IMPIANTO IDROELETTRICO DI SALZETTO

DOMANDA DI AUTORIZZAZIONE UNICA, VALUTAZIONE DI
IMPATTO AMBIENTALE E CONCESSIONE DI DERIVAZIONE
PER LA COSTRUZIONE E L'ESERCIZIO DI IMPIANTO PER LA
PRODUZIONE DI ENERGIA ELETTRICA DA FONTI
RINNOVABILI

RELAZIONE INTEGRATIVA

RINT_giu26

Figura 4 – Inquadramento opere di presa (evidenziate in cerchio rosso) su base BDTR e PGRA

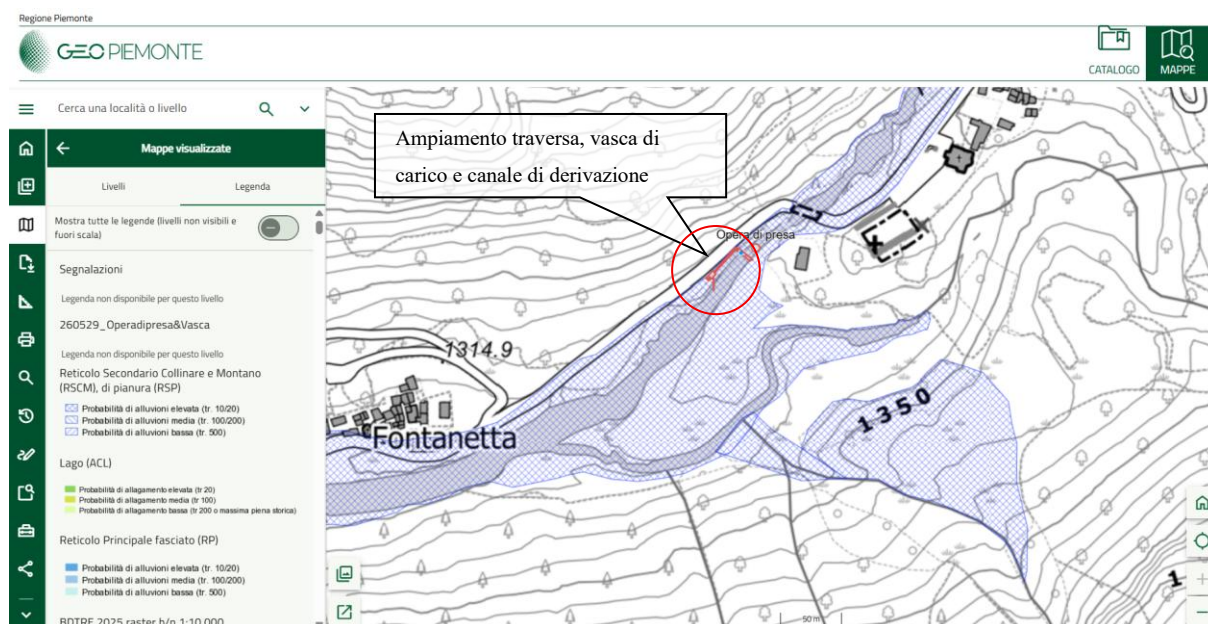
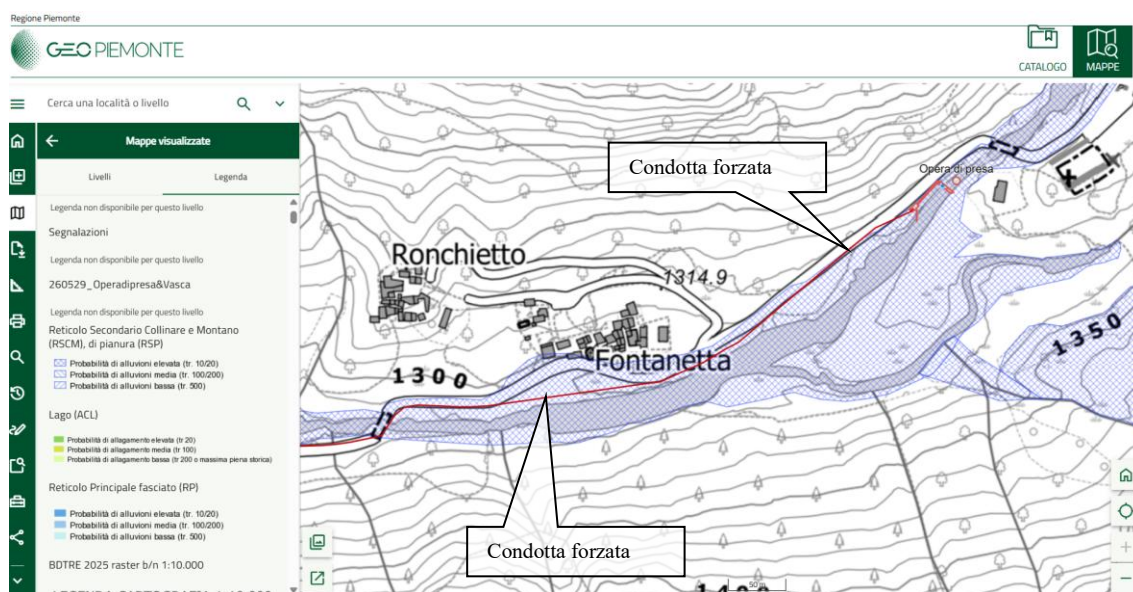
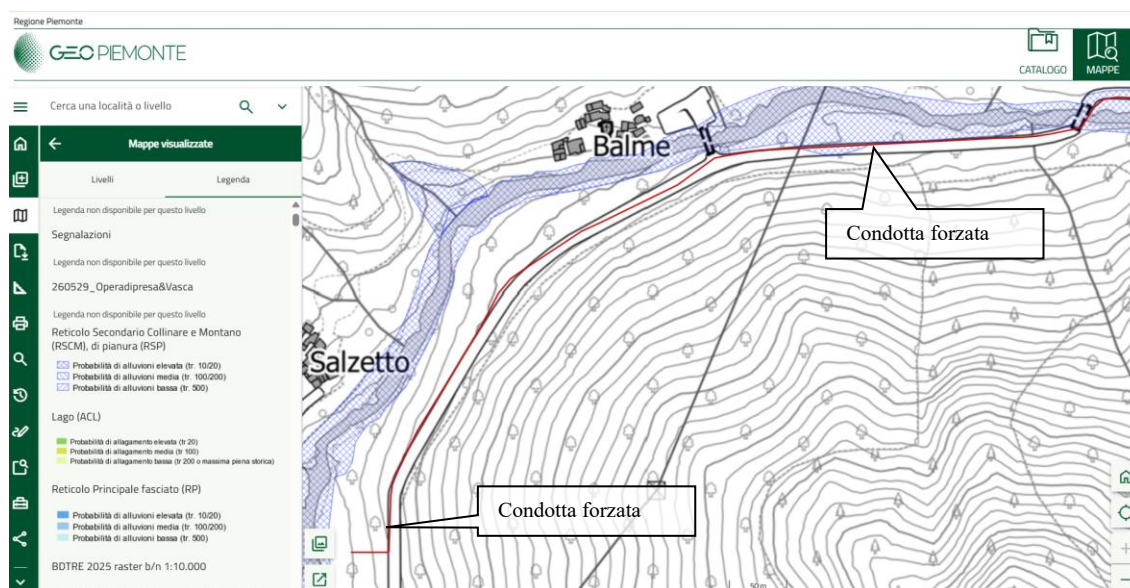
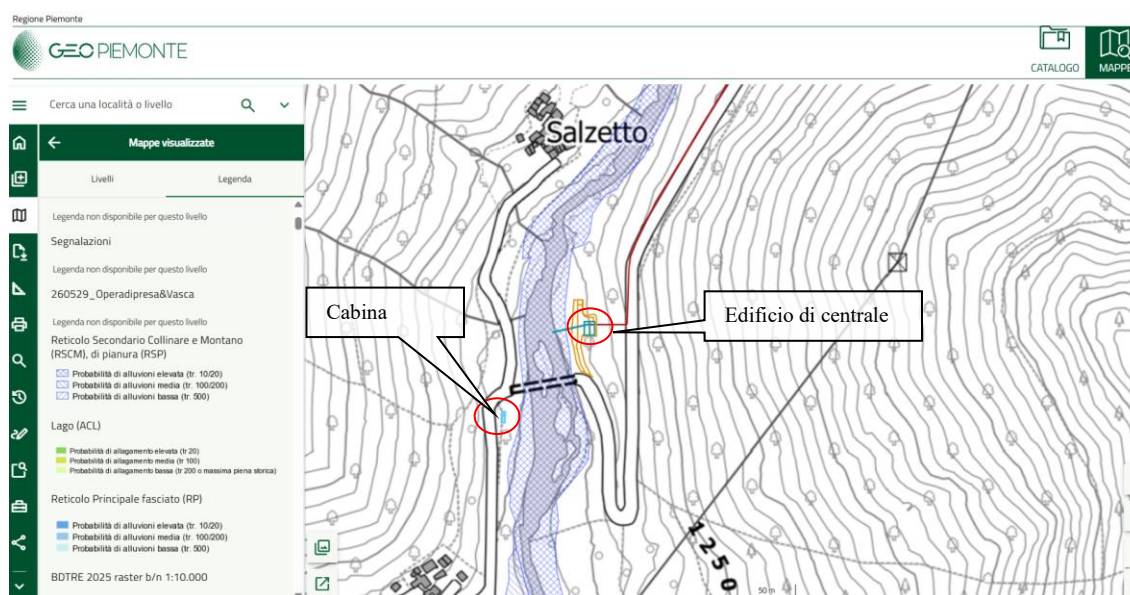
2.1 **ELABORATI DI PROGETTO SU BASE BDTRE CON SISTEMA DI RIFERIMENTO WGS84 UTM EPGS 32632**

Utilizzando il geoportale della regione Piemonte, è stato possibile sovrapporre gli shapefiles di progetto dell'impianto idroelettrico "Salzetto" con i dati cartografici di base BDTRE e l'ultimo aggiornamento del PGRA - Piano Gestione Rischio Alluvioni. Si fa presente che gli shape files allegati alla documentazione consentono di verificare quanto sotto illustrato direttamente sul geoportale della regione Piemonte

Di seguito si illustrano le sovrapposizioni delle parti di impianto con il PGRA ultimo aggiornamento:

Figura 9 – Estratto del GIS sviluppato nell'ambito del progetto con indicata la posizione della centrale e della pista di accesso al perimetro est dell'area valanghiva (tratteggiato giallo) e le due aree soggette a fenomeni valanghivi

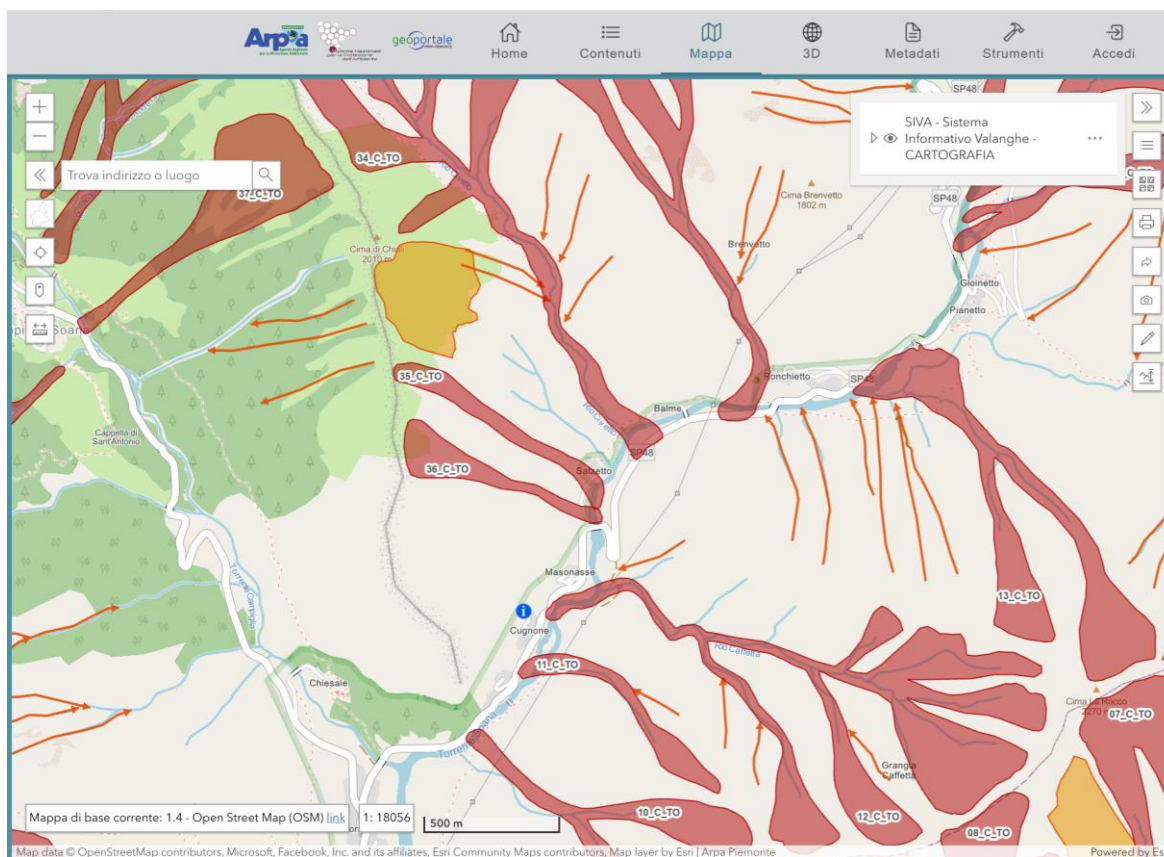
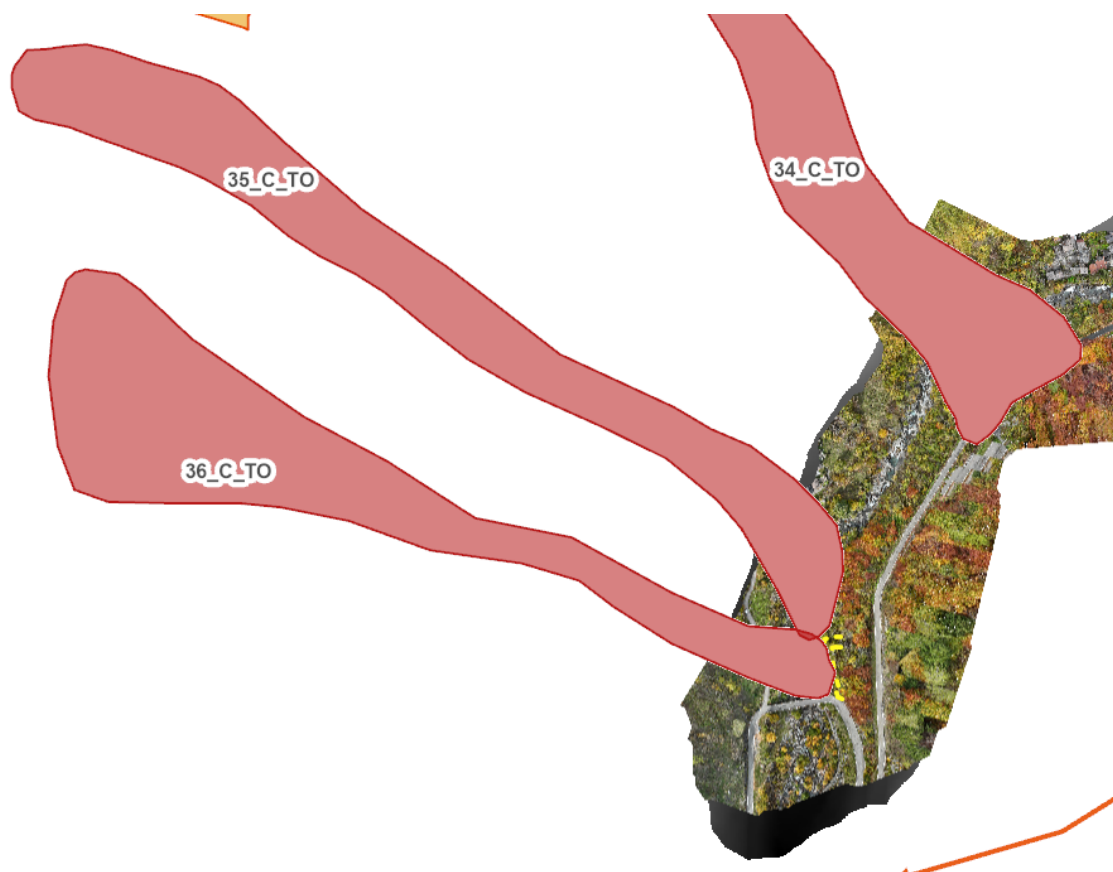
2.2 INTEGRAZIONE DELLE VERIFICHE IDRAULICHE PER FENOMENO VALANGHIVO CON TRASPORTO SOLIDO IN ZONA EDIFICIO CENTRALE

Nei pressi della centrale, infatti, sono censiti due piccoli canali soggetti a fenomeni valanghivi, come identificati nell'immagine seguente.

Le due aree, peraltro già indicate anche nella relazione geologica di progetto, sono la 35_C_TO e la 36_C_TO.

La prima si sviluppa su superficie pari a ca. 60'000 mq e pendenza media di 40°, la seconda ha superficie di ca. 70'000 mq e pendenza media pari a 35°.

Fatta questa doverosa premessa, si fornisce qui nel seguito la quantificazione esplicita dell'apporto detritico dei soli canali valanghivi. Si è proceduto a isolare la componente idrologica e solida afferente a tale specifico versante: assumendo una distribuzione spaziale uniforme delle precipitazioni, la portata liquida generata esclusivamente dal canale $Q_{l,\text{can}}$ è stata ricavata per proporzionalità areale:

L'analisi comparativa evidenzia in modo netto come il volume solido analitico ricavato per proporzionalità dal modello generale (1.890 mc) risulti sovradimensionato di quasi un ordine di grandezza rispetto al reale apporto detritico misurabile per l'evento valanghivo (237 mc).

Si dimostra pertanto che l'inclusione areale del sottobacino all'interno del calcolo globale del trasporto solido per l'asta principale è un'assunzione largamente a vantaggio di sicurezza. Il modello idraulico sviluppato risulta già ampiamente in grado di assorbire l'impatto volumetrico del fenomeno valanghivo senza la necessità di applicare ulteriori coefficienti di maggiorazione alla portata di progetto.

Foto 2 – Individuazione del punto di misura del dislivello (linea arancione) su immagine fotografica inserita in elaborato SLZ_R01_RT_feb2026 per facilità di lettura

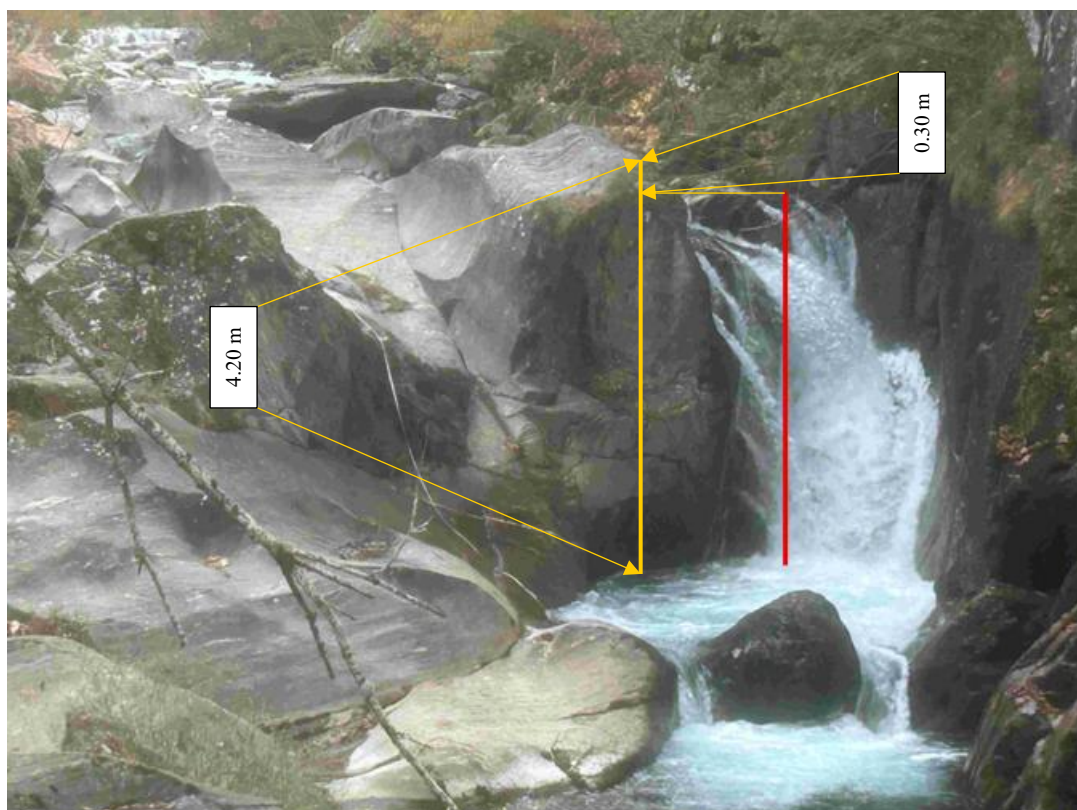
2.10 DETTAGLI DEL SALTO NATURALE PER DEROGA A REALIZZAZIONE SCALA DI RISALITA ITTIOFAUNA

Foto 3 – Indicazione del valore del dislivello nel punto di misura (4,20 m ca)

L'altezza del dislivello può essere considerata ampiamente superiore alle capacità natatorie e di salto delle specie salmonicole potenzialmente presenti nel tratto. A supporto di questa considerazione si riportano in tabella sottostante i valori relativi alle capacità di salto per *Salmo*

Foto 4 – Vista del ponte di Salzetto della S.P. 48 direzione Piamprato; si prevede la posa di cartello di divieto di svolta a sinistra al fine di vietare accesso alla pista provenendo da Valprato

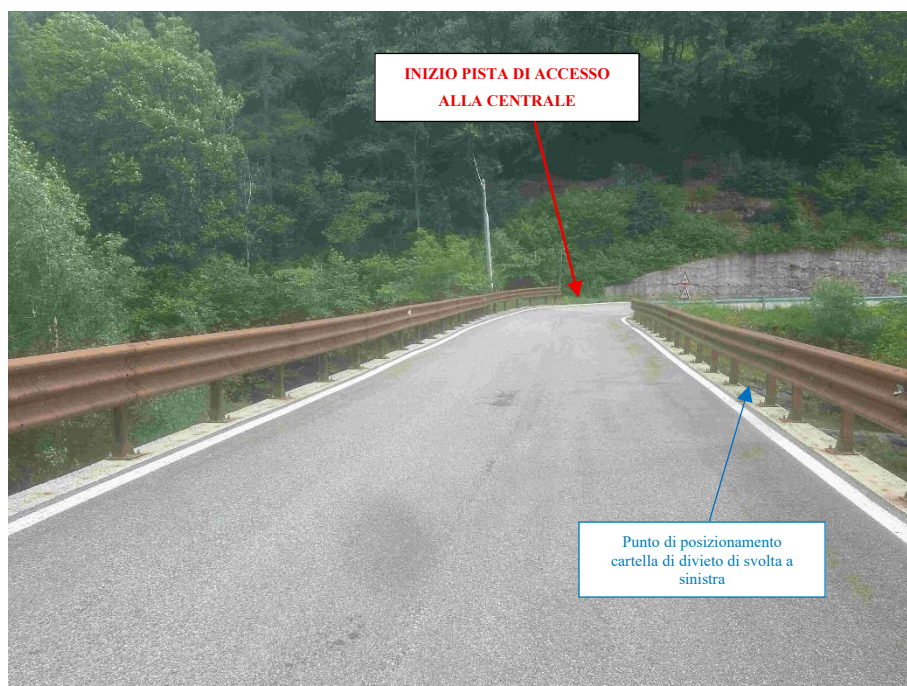
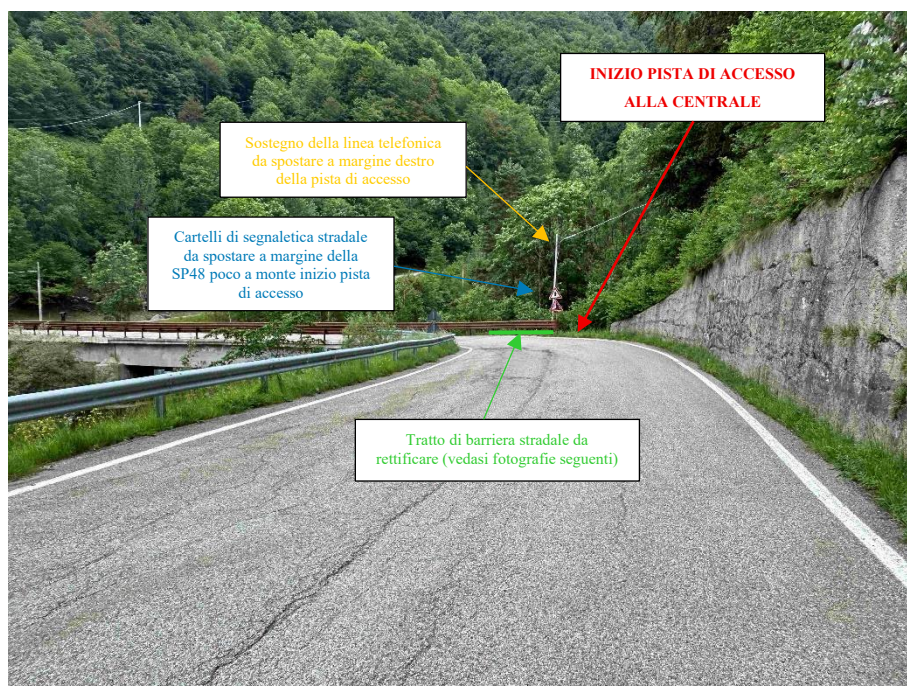
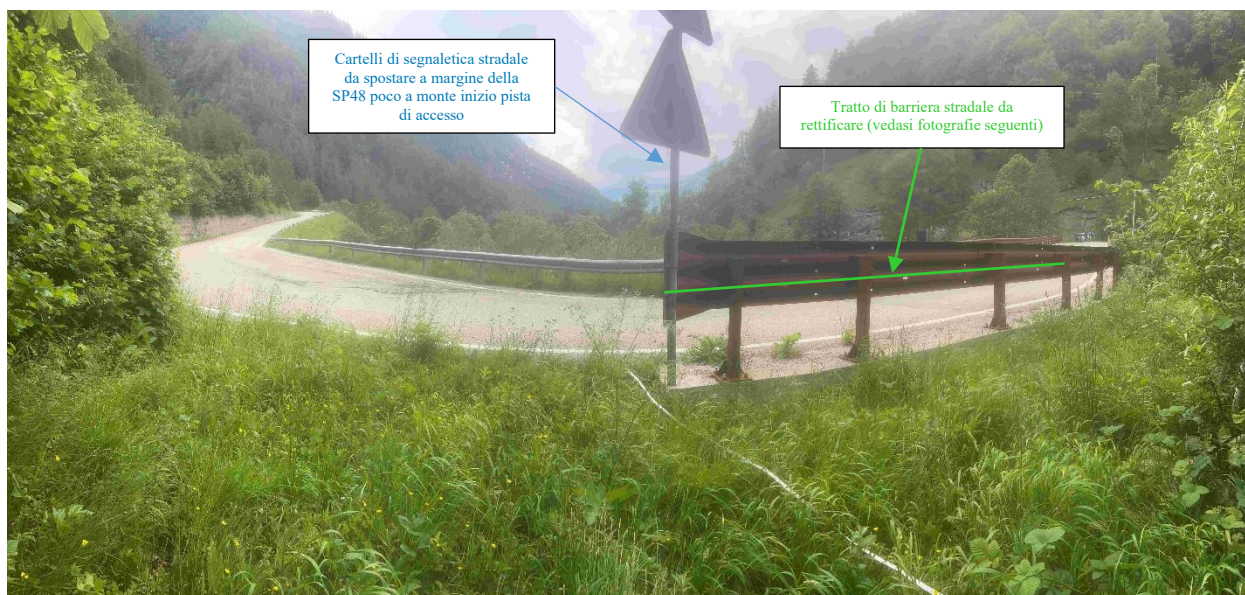
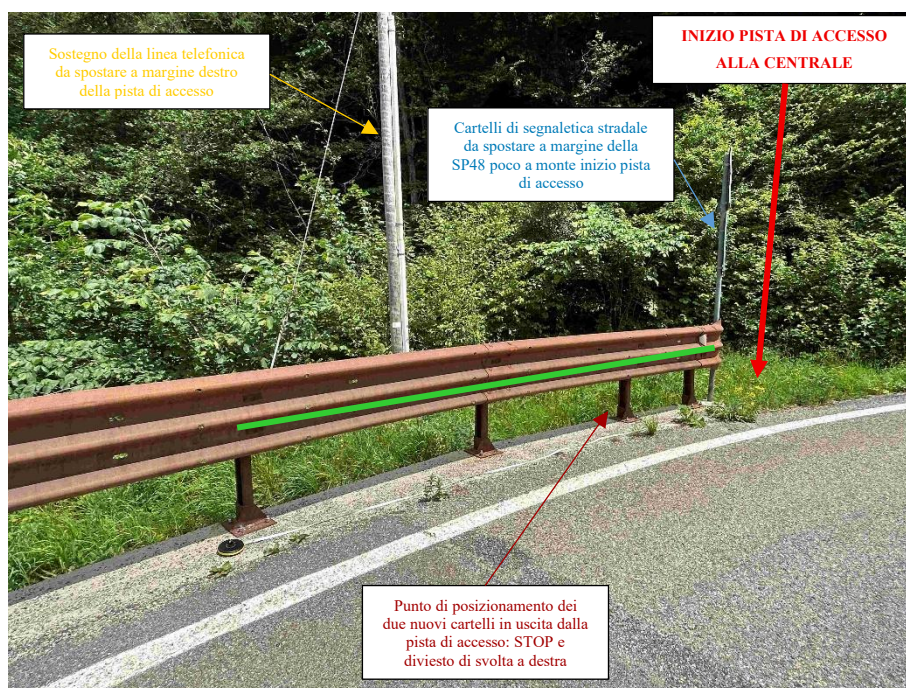
4.3 PISTA DI ACCESSO DI SERVIZIO ALLA CENTRALE AL KM 1+565

Si fa presente che il primo tratto di pista in corrispondenza del ponte verrà mantenuto pressoché pianeggiante per un breve tratto in modo tale che i mezzi in uscita possano avere agevole inserimento sulla viabilità ordinaria; inoltre a lavori ultimati verrà installata una sbarra con il cartello di divieto di accesso con lucchetto, le cui chiavi verranno fornite anche al Comune di Valprato Soana ed anche agli enti proposti alla manutenzione della difesa idraulica in sinistra idrografica (scogliera in massi) che si sviluppa per circa 120 metri, di cui 20 a monte del ponte e la restante a valle del ponte.

Per l'accesso dalla S.P. 48, sia in fase di cantiere che di esercizio, si prevede che i mezzi in arrivo da Valprato non effettuino direttamente l'entrata con svolta a sinistra dal ponte (verrà installato cartello di divieto di svolta a sinistra sul ponte stradale), ma che proseguano fino alla località Balme, dove, presso lo spiazzo asfaltato esistente, potranno svolgere la manovra di inversione per poi quindi accedere alla pista di accesso alla centrale in modo rettilineo arrivando da monte, con ottima visuale; anche l'uscita dalla pista potrà avvenire solo con direzione verso Piamprato, prevedendo poi inversione di marcia presso la località Balme, al fine di evitare svolte a 90 gradi direttamente sul ponte. Verranno quindi installati presso l'innesto della nuova pista con la SP 48 il cartello di STOP ed il cartello di divieto di svolta a destra (si faccia riferimento all'elaborato grafico SLZ_TAV09B_giu26).

Inoltre al fine di migliorare la visibilità in uscita per vetture fuori strada e pick up (per gli autocarri la posizione di seduta più alta delle autovetture consente già la visibilità) si ritiene necessario modificare parte dell'andamento della barriera esistente (di altezza di 1 m), rettificando il tracciato come da immagini fotografiche di seguito riportate, raccordandolo al margine di valle della pista di accesso. Si segnala inoltre che risulteranno necessari a) lo spostamento del sostegno della linea telefonica verso il versante prolungandone l'interramento attuale al di sotto della nuova pista di accesso e b) lo spostamento dei due cartelli stradali di pericolo caduta massi e di segnalazione di intersezione con la strada per Salzetto, posizionandoli al margine della strada provinciale poco a monte dell'inizio della strada di accesso alla centrale.

Secondo quanto sopra espresso e in funzione del piccolo accorgimento sopra segnalato si constata che la pista di accesso soddisfa pienamente le condizioni per garantirne l'utilizzo e la sua intersezione con la S.P. 48, segnalando altresì che le condizioni di intersezione con la strada provinciale sono del tutto simili a quelle della esistente strada comunale per la località Salzetto che si dà parte presso il ponte della S.P. 48 in sponda opposta.
